Mission régionale d'autorité environnementale

**Avis délibéré sur la centrale hydroélectrique  
de Niederbourg  
à Illkirch-Graffenstaden (67)**

n°MRAe 2019APGE12

Source dossier : Figure 3 : Présentation de la centrale hydroélectrique de Niederbourg (Hydrowatt, 2015).

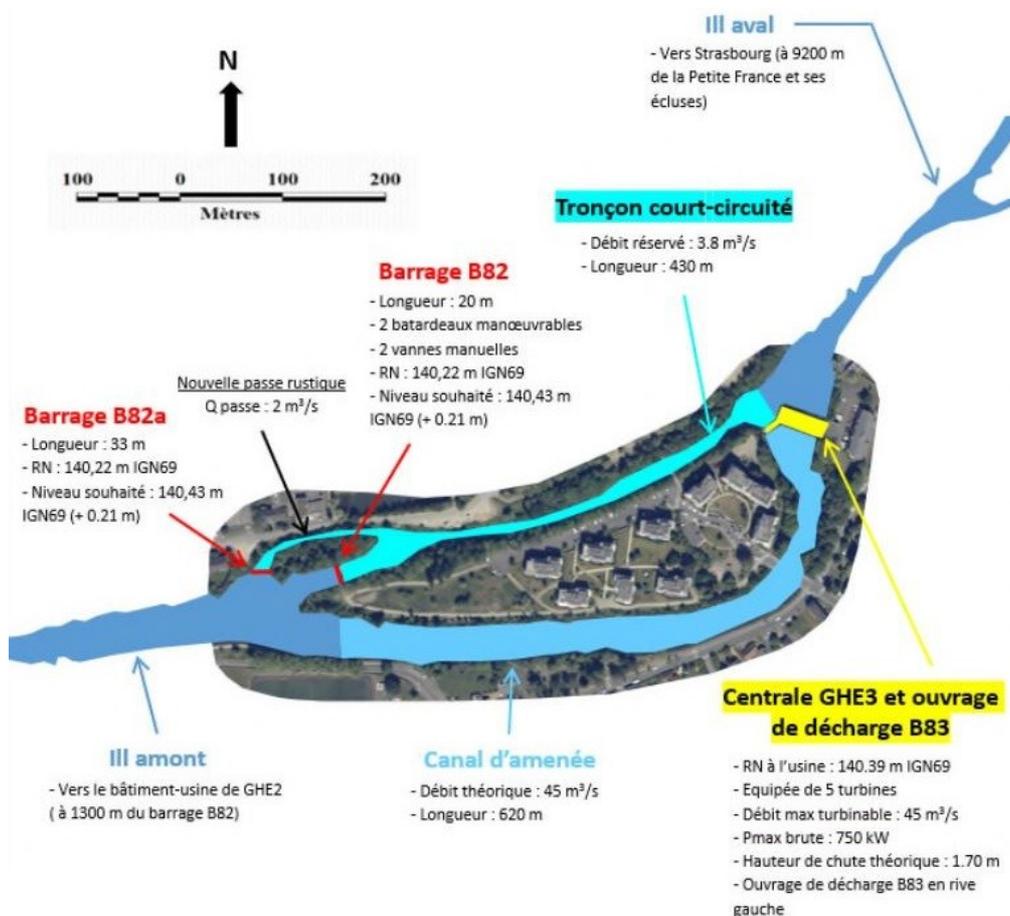
Le bras court-circuité de l'Ille, contournant quant à lui l'île par la gauche, a une longueur de 430 m. Un barrage (ouvrage B82) et un seuil maçonné (ouvrage B82a) situés en amont du tronçon court-circuité y maintiennent un débit réservé de 3,8 m<sup>3</sup>/s et permettent de dévier les eaux vers le canal d'amenée. Le barrage B82 est un ouvrage en béton comportant 4 passes dont 2 fermées par des planches de bois amovibles et 2 équipées de vannes levantes automatisées.

Le renouvellement de l'autorisation d'exploiter concerne uniquement la centrale mais, pour l'Autorité environnementale, le projet au sens du code de l'environnement devrait inclure l'ensemble de ces ouvrages.

En effet, La centrale hydroélectrique, les ouvrages B82, B82a, B82b, B83 et les dispositifs associés fonctionnent en interdépendance, chacun est nécessaire au bon fonctionnement de l'ensemble, et ils ont tous été construits et exploités dans le but de permettre la production d'électricité sur le site tout en limitant les incidences de cette activité sur l'environnement.

***L'Autorité environnementale recommande de réévaluer l'étude d'impact en tenant compte de l'ensemble des ouvrages du site.***
